HOTĂRÂRE

privind modificarea anexei 2 la HCLS 3 nr. 242/12.06.2017 referitoare la modelul de contract și caietul de sarcini întocmite în vederea atribuirii către întreprinderile publice, având ca autoritate tutelară Sectorul 3 al Municipiului București, a contractelor având ca obiect execuția de lucrări, inclusiv proiectarea aferentă realizării unor obiective de investiții, modificată și completată prin HCLS 3 nr. 550/07.11.2017 și HCLS 3 nr. 264/26.06.2018 privind aprobarea unor noi categorii de lucrări

Construire complex multifunctional pentru activitati didactice si sport la Scoala Gimnaziala NICOLAE LABIS (fosta nr.89), Sector 3 - Bucuresti

EXTINDERE CORP NOU - SCOALA GIMNAZIALA NR. 89 - P+2E

Dispoziție de Șantier nr. / 06.2018

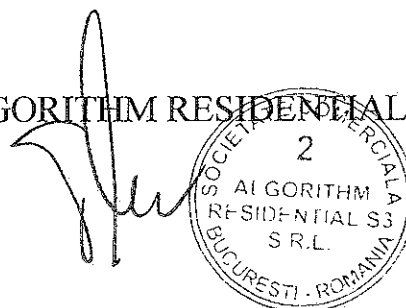
Pentru a facilita accesul elevilor in cladire din curtea interioara se propune mutarea accesului din axul 4/A-B in axul 3/A-B.
Acest lucru impune mutarea usii de acces U08 si a rampei pentu handicapati. Fereastra F07 se va executa in locul usii de acces adica in axul 4/A-B
Se vor executa spaleti de 25 cm din zidarie la toate ferestrele de fatada pe zona reazemelor metalice ale grinzilor prefabricate.
Aceasta dispozitie va intra in vigoare doar cu acordul beneficiarului.
